基準不適合発生箇所

改善内容

応急用タイヤ

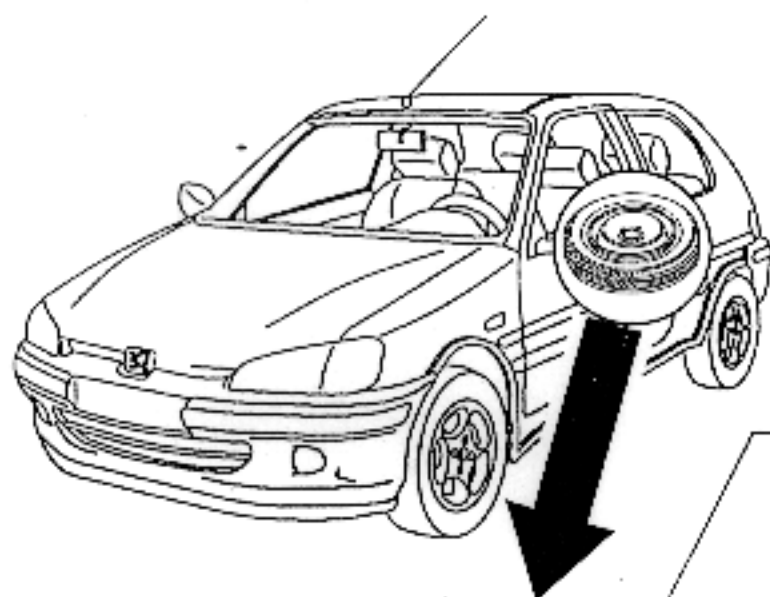
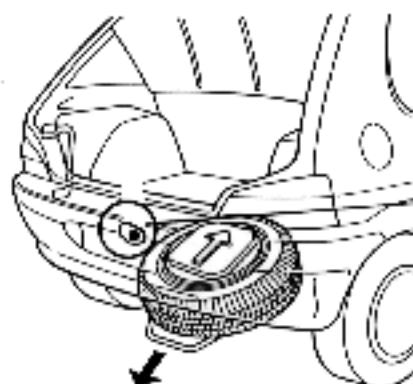
走行装置の応急用タイヤにおいて、当該タイヤとホイールの密着が不適切なものがあり、当該タイヤ内部の空気が漏れ、車両装着時にタイヤの空気圧が不足するおそれがある。

全車同、当該応急用タイヤを良品と交換する。

スペアタイヤキャリアのフックボルトの頭部に白色のペイントを塗布する。
